DESCRIPTIF DE L'INSTALLATION D'ASSAINISSEMENT NON COLLECTIF

**Syndicat Intercommunal
d'Assainissement et d'Eau Potable
du Lizon**

RAPPORT DE VISITE D'UNE INSTALLATION D'ASSAINISSEMENT NON COLLECTIF DANS LE CADRE D'UNE VENTE

Commune : TRIE SUR BAÏSE

Plan de l'installation d'assainissement non collectif

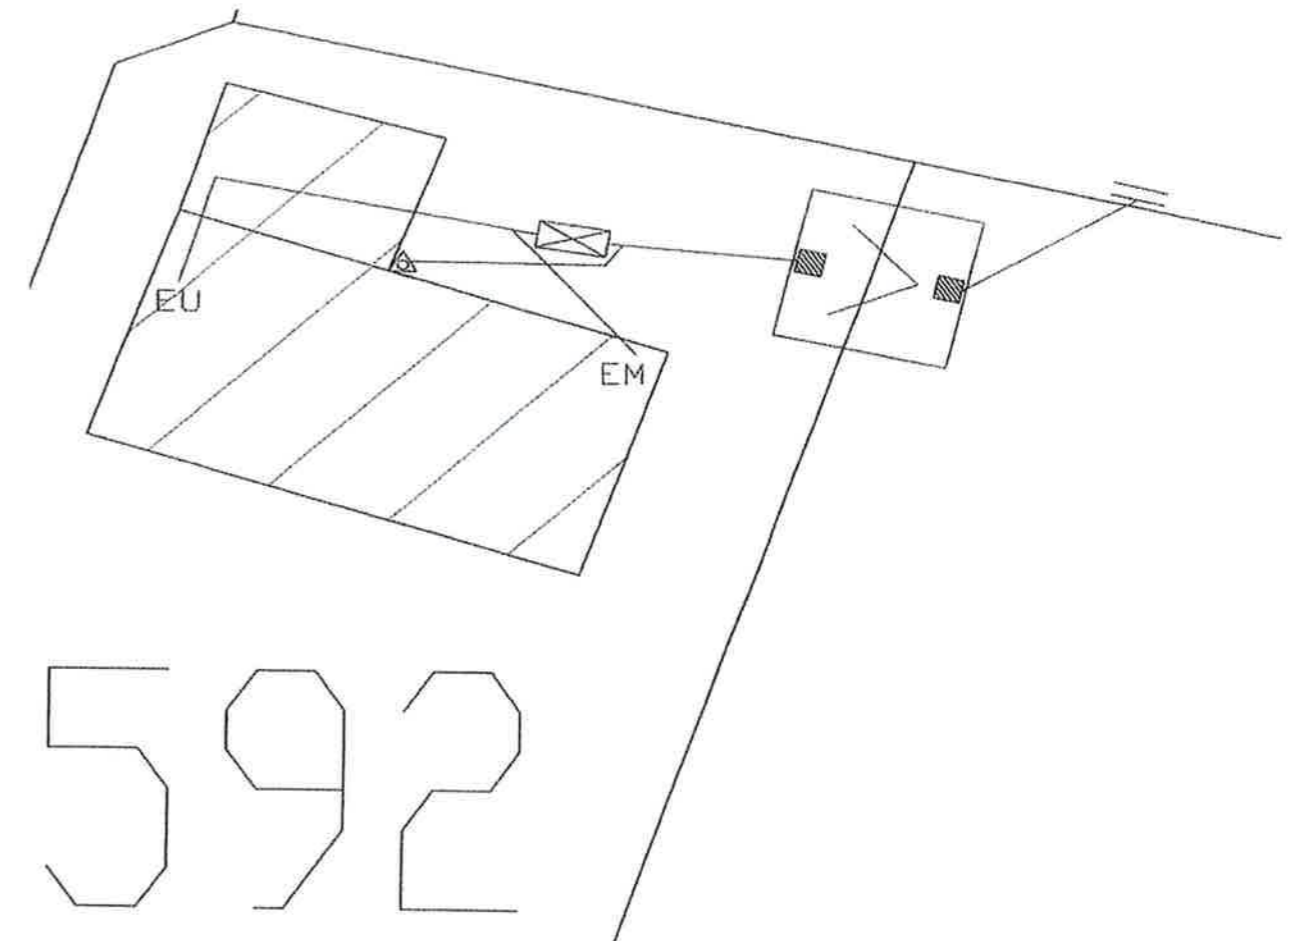
Vérifier que l'ensemble des eaux usées soient bien raccordées en amont de la fosse toutes eaux (contrôler le schéma de collecte des eaux usées et ménagères).

- ☞ Vérifier les raccordements en amont de la fosse.
- ☞ Faire vidanger la fosse toutes eaux lorsque le taux de boue sera supérieur à 50% du volume utile par un vidangeur agréé.
- ☞ **Fréquence de contrôle appliquée à l'installation : 8 ans (Ramené à 1 an en cas de vente)**
